区立錦華公園 改修整備

第 5 回 意見交換会

2020年3月23日（火）

主催：千代田区道路公園課
協力：(株)建設技術研究所

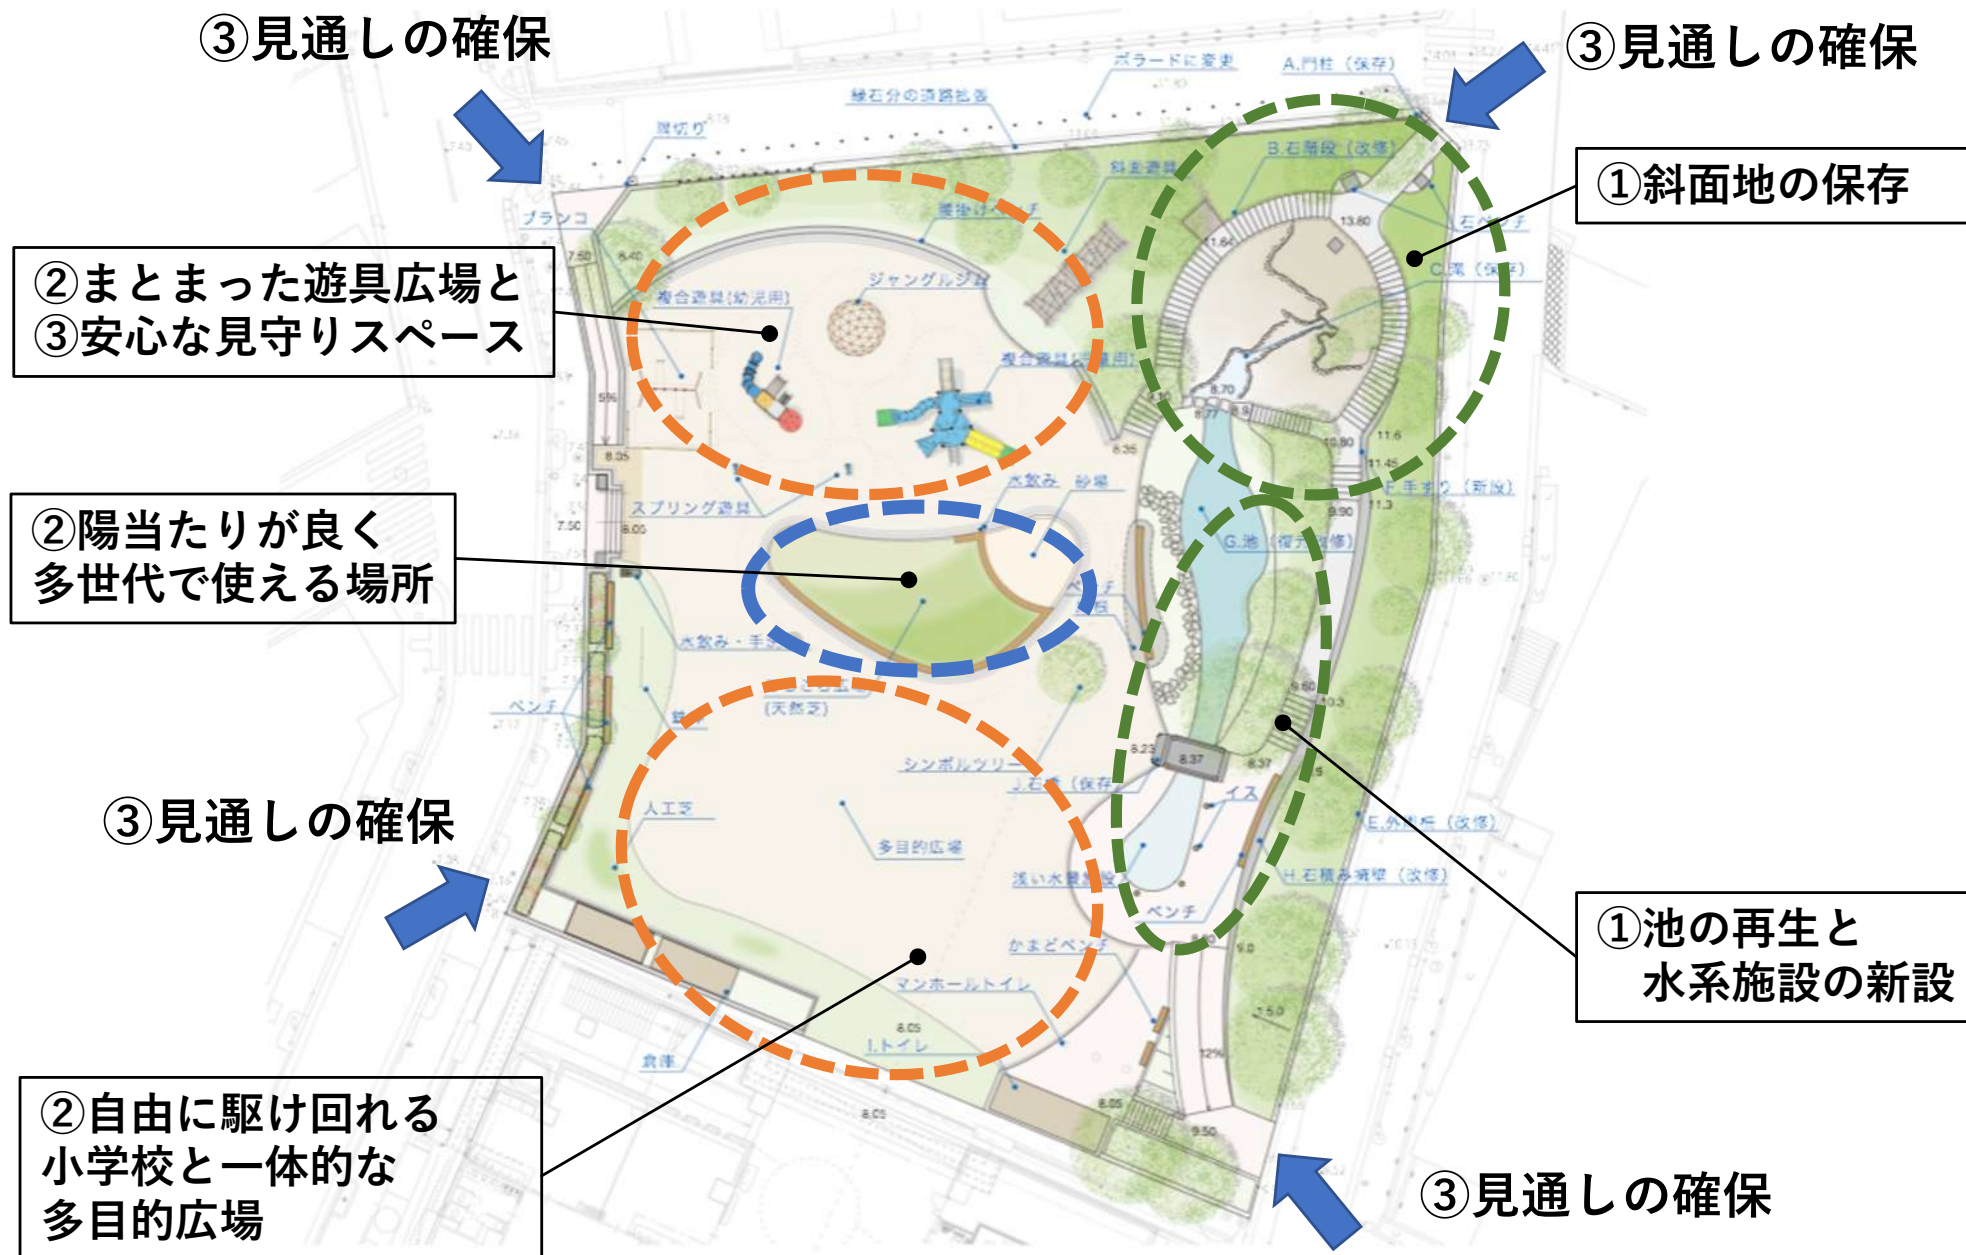
主な意見のまとめ

D' 案・E 案共通事項

北側道路の歩道拡幅

- ・公園側への拡幅は樹木に影響しないように
- ・車道のボラードは安全性を確認してほしい
- ・公園側の柵を手すりとして使えるようにしてほしい

遊具

- ・ここでしか遊べない遊具がほしい
- ・鉄棒はトイレの近くでなくても良い
- ・砂場は、陽当たりが良い場所でネコ対策をしてほしい
- ・砂場と水飲みは近いほうが良い

その他

- ・東側は自然、歴史を感じる場なのでデッキはいらない
- ・トイレと倉庫の位置は良い
- ・子ども用の水景施設は良い

西側広場

D' 案

- ・南側は、広く空間として空けたい
- ・北側に遊具をもっていったほうが良い
- ・遊具は、まとめた上で幼児用・児童用を分けられないか
- ・砂場が大きすぎないか
- ・天然芝は少しでもあったほうが良い

E 案

- ・広いスペースは必要だが、トラックなど限定的なものはいらない
- ・広い空間確保のため、中央部のベンチはいらない
- ・地面に絵を描けるので土のほうがよい
- ・ゴムチップ舗装は良し悪し、水はけの良い舗装を

【座長取りまとめ】

- ・歴史・自然を残す東側はきちんと残していくことを大前提とする
- ・中心から北側の陽当たりが良く公園で一番いい場所。

この場所を誰のためにどう使うかが重要

- ・西側は子ども目線で見通し・安全性を確保し、広く使える工夫をする

北側歩道拡幅

- ①待避所案を無くし、公園側の境界石部分まで歩道を約20cm拡幅する
(擁壁部分は除く)
- ②柵をボラードに変更し歩行性を改善する

遊具

- ①遊具は北西側に集約しながら、幼児と児童が使い分けができるように配置
- ②日当たりの良い場所に砂場を置く
- ③手洗い場の設置

多目的広場

- ①小学校のゲート前を広く開ける
- ②南側は広く空間を空ける

憩い・休憩スペース

- ①屋根は極力設置せず、木陰を創出する
- ②ベンチは広場スペース確保のため、花壇等に沿った連続した腰掛けベンチを設ける

樹木

- ①専門家の調査を基に健全なものは残す
- ②台風等からの安全確保のため、適切に剪定を行う

滝・池・水系施設

- ①安全性・施工性や現場での利用を考慮し、滝は水を流さないで、遊び場とする
- ②石橋より北側（上側）の池部分は生物が住めるような池とする
- ③石橋より南側（下側）は、子供が遊べるような水景施設として設置する

トイレ・倉庫

- ①トイレは見通し確保ため、南側配置を基本とする
- ②倉庫は管理用と防災倉庫を小学校側に沿った平坦部に設置する

見通しの確保 夜間騒音及び防犯等

- ①低い雑木は整理し、見通しを改善する
- ②坂下の北西角に隅切りをつくる
- ③猿楽通り側の高い擁壁を公園レベルに合わせなるべく低くする
- ④看板及び防犯カメラを設置する
- ⑤災害用マンホールトイレ、かまどベンチの設置
